Programme d'aménagement hydraulique de lutte contre les crues et les inondations du Pansard et du Maravenne -  
Commune de la Londe les Maures

**Bilan de la concertation**

**Numéro du projet : 15MHY001**

**Intitulé du document : Bilan de la concertation**

Figure 1 : Localisation des différents barrages créés (en rouge) ou dont l'usage est modifié (en jaune)

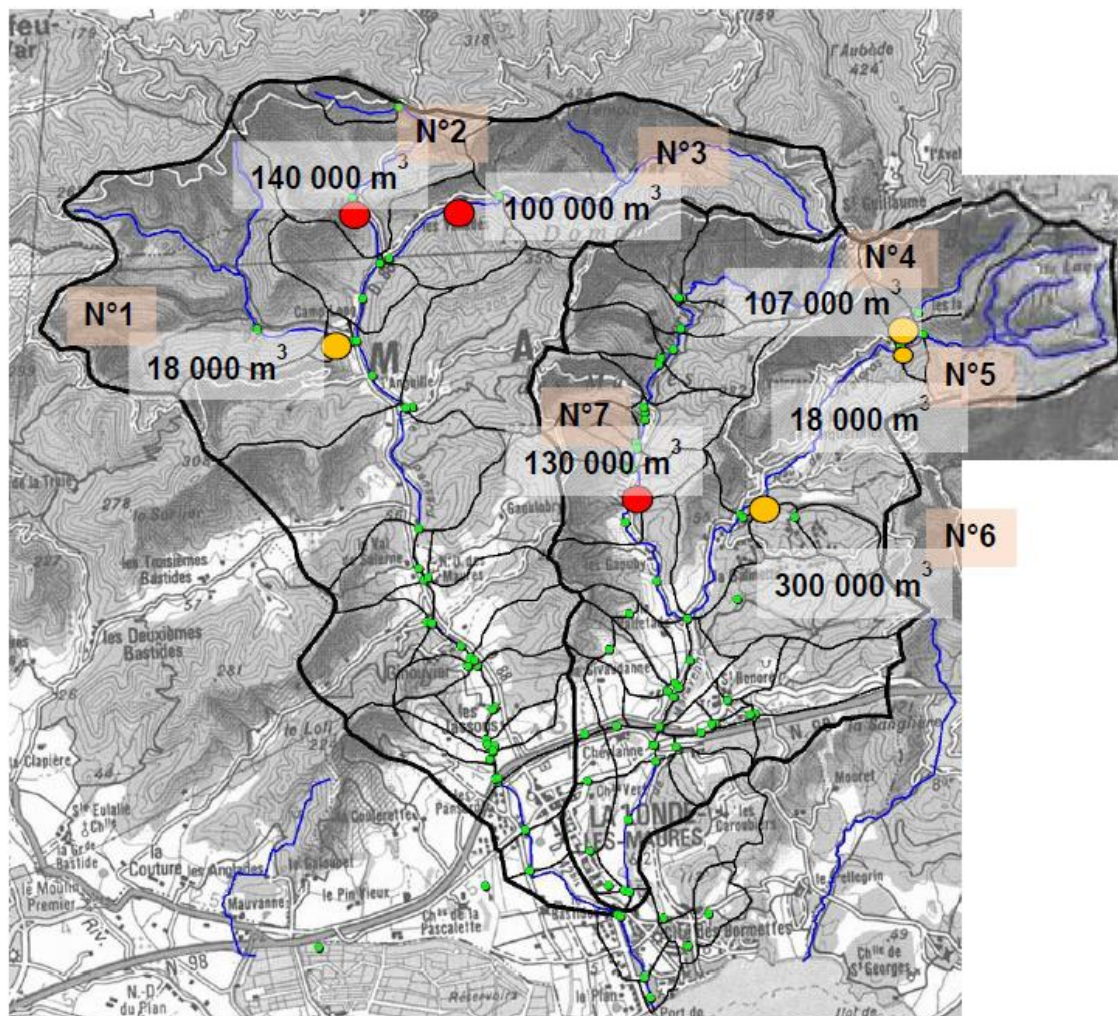
Certains habitants ont fait part de leurs propositions quant à la mise en place de barrages en amont, dans les cours supérieurs du Maravenne et du Pansard ou sur le Tamary (L1, L2, L7, L11, L27, L37).

**Réponse :** La création de barrages afin de retenir l'eau en amont et, de cette manière, limiter les eaux arrivant sur la commune de la Londe-les-Maures entraîne un risque accru de la concomitance des crues Du Maravenne et du Pansard. Une étude a été menée et est présentée sur la Figure 1. Il s'agit d'une modélisation de l'impact de la création de trois barrages (en rouge) et l'utilisation de quatre barrages déjà existants (en jaune) pour permettre la lutte contre les crues du Pansard et du Maravenne.

L'exploitation de l'ensemble des sites permet un écrêtement significatif sur chacun des cours d'eau (de l'ordre de -10%). En revanche après la confluence, le ralentissement de crue généré par les retenus, notamment sur le Maravenne, favorise la synchronisation des débits de pointe et augmente les débits débordés.

**Cette solution présente des risques et n'a donc pas été retenue.**
